**Construction d'une bâche de reprise
Commune de GAILLEFONTAINE**

Lahcen ZOUHRI
Hydrogéologue agréé

AVIS DE L'HYDROGEOLOGUE AGREE EN MATIERE D'HYGIENE PUBLIQUE POUR LE DEPARTEMENT DE LA SEINE-MARITIME
--

19 juillet mai 2024

Figure 6. Forage pressiométrique (SP1) au niveau du site de Gaillefontaine.

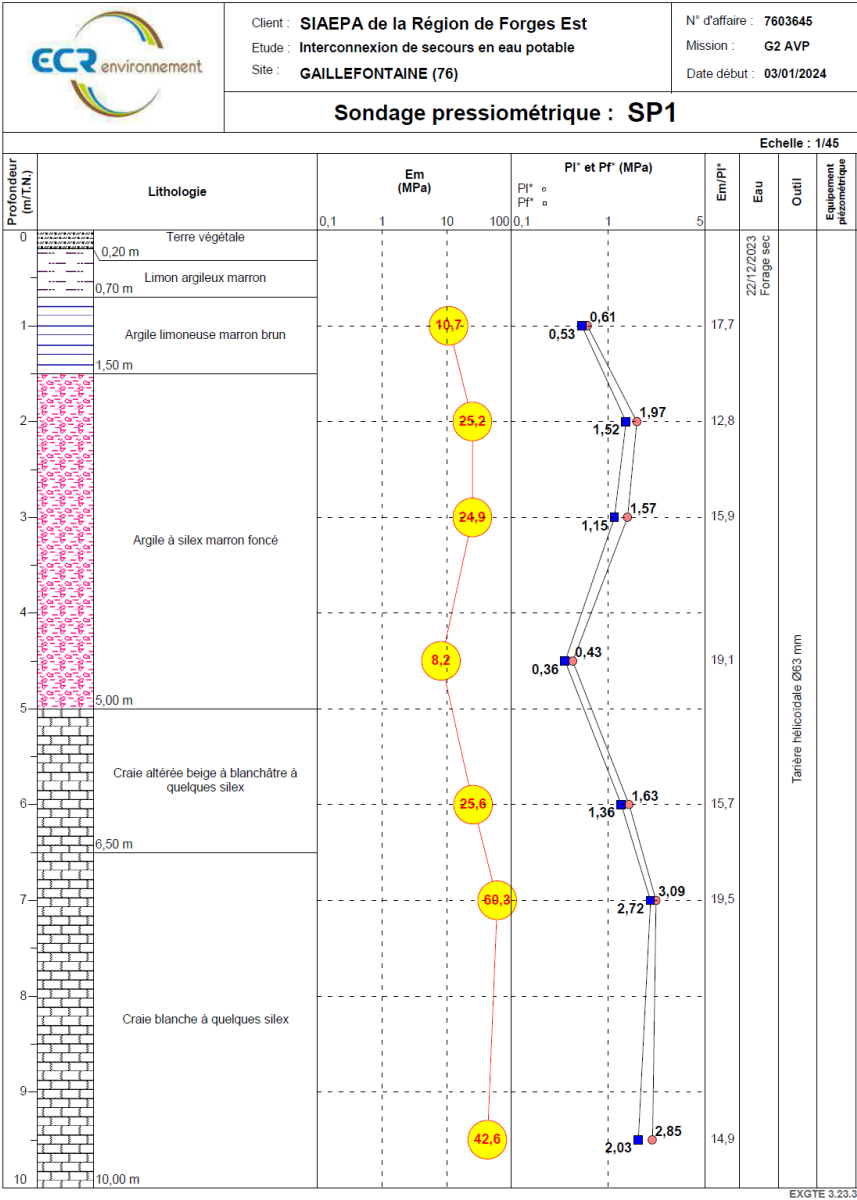
Les investigations pressiométriques (SP1, site Gaillefontaine) indiquent que la formation crayeuse à silex se trouve à partir de 5 m de profondeur. Les indications déduites de l'analyse de ce forage ne montrent aucune présence d'eau à la date 22/12/2023. Le forage a été considéré à cette date (Figure 6).

- ✓ Les travaux de terrassement doivent être réalisés à des faibles profondeurs. En effet, le projet prévoit un ancrage des ouvrages à 4 m. Il est recommandé de réaliser cet ancrage dans les formations argileuses.

Figure 7. Carte du risque de remontées de nappes (IC Eau, Géorisque)

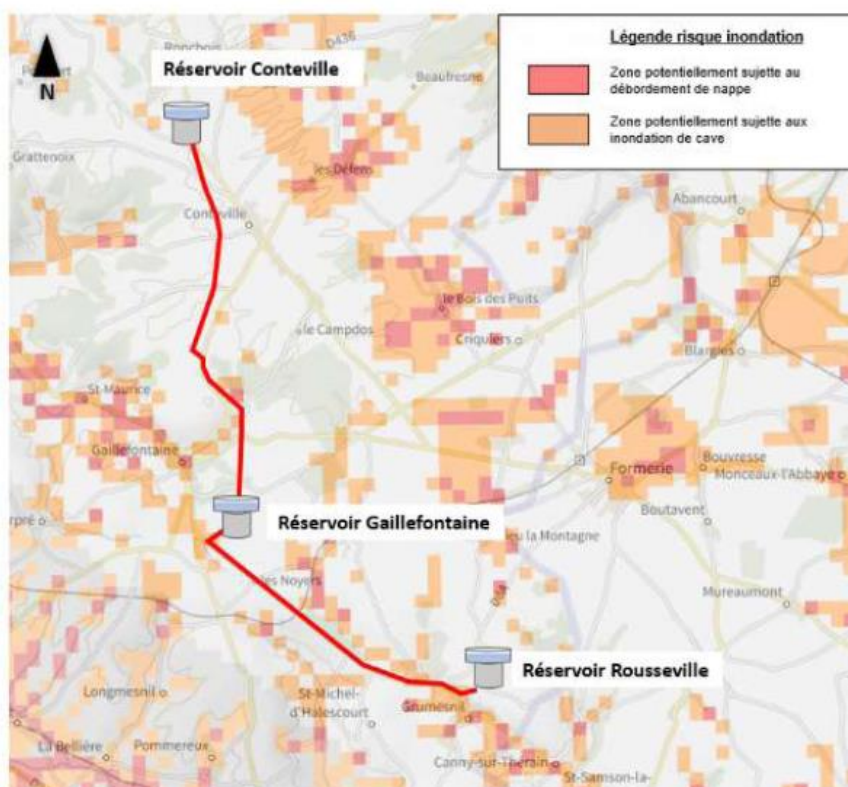
✓ L'ensemble du tracé projeté se trouve dans une zone potentielle de remontée de nappe. La carte des risques d'inondation établie par la DREAL Normandie indique que le site se situe en zone de remontée de nappe phréatique (Figure 7).

- ✓ Les rabattements sont recommandés pour assécher la fouille si les venues d'eau sont faibles et en veillant à ne pas entraîner les fines. La réalisation d'enceintes étanches type batardeau associées à des pompages pourra être envisageable.

- ✓ Il est recommandé d'effectuer un pompage en fond de fouille lors des événements pluvieux, afin d'évacuer les eaux stagnantes et d'assurer un lit de pose sain pour les réseaux. Des dispositions spécifiques devront être également prises en compte pour éviter les entraînements de fines lors du pompage.

Figure 8. Localisation des périmètres de protection rapprochée et éloignée du captage de Gaillfontaine.

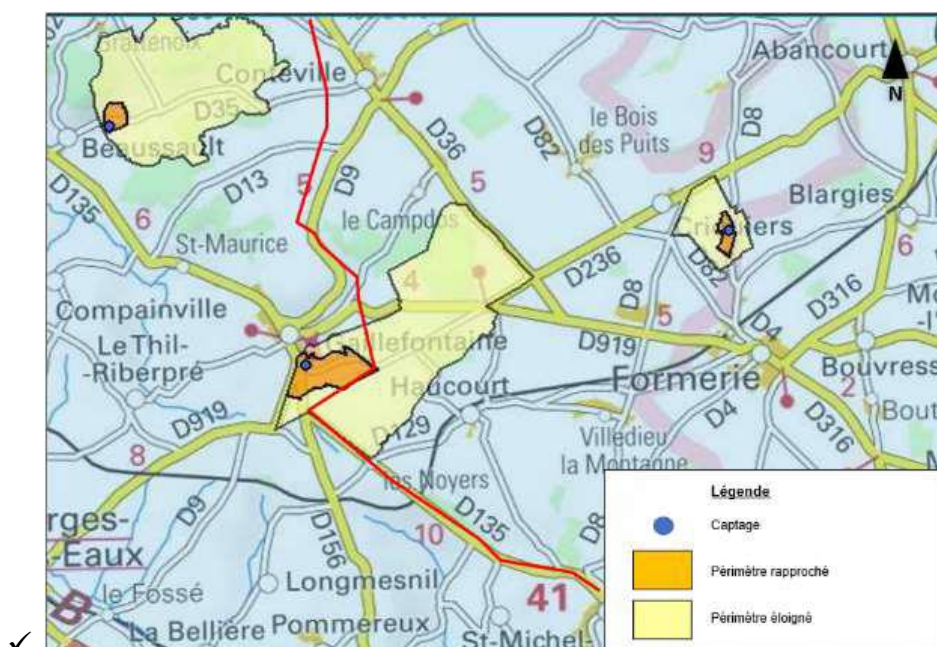
Suite à la réalisation de ce raccordement d'alimentation en eau potable au sein des périmètres de protection rapprochée et éloignée (Figure 8), les principaux risques sur la ressource en eau souterraine seraient liés à la phase des travaux qui pourraient être les suivants :

- ✓ Déversement accidentel de produits potentiellement polluants utilisés par le chantier lors des travaux de terrassement (carburant, huile, solvant, ...).
- ✓ Lixiviation de produits potentiellement polluants contenus dans les terres excavées lors de travaux de terrassement.
- ✓ Mise en œuvre de remblais potentiellement pollués.

- ✓ Un entretien permanent ainsi qu'une maintenance des véhicules et des engins de chantier. Cet entretien se fera sur une aire étanche se trouvant en dehors de tout périmètre du captage.
- ✓ Les véhicules et les engins utiles au chantier devront être en bon état de fonctionnement.

- ✓ Il est strictement interdit de stocker des hydrocarbures dans ce périmètre pour alimenter les engins du chantier.
- ✓ Il est nécessaire de prévoir des moyens et des mesures pour contrôler et intervenir lors des déversements accidentels (hydrocarbures, fluides hydrauliques, etc..).

- traitement et évacuation de la pollution vers un centre de traitement spécialisé.
- ✓ La base vie si nécessaire devra être située en dehors des périmètres de protections (PPI-PPR). Les sanitaires devront être autonomes et non polluants, sans rejet dans le milieu naturel.
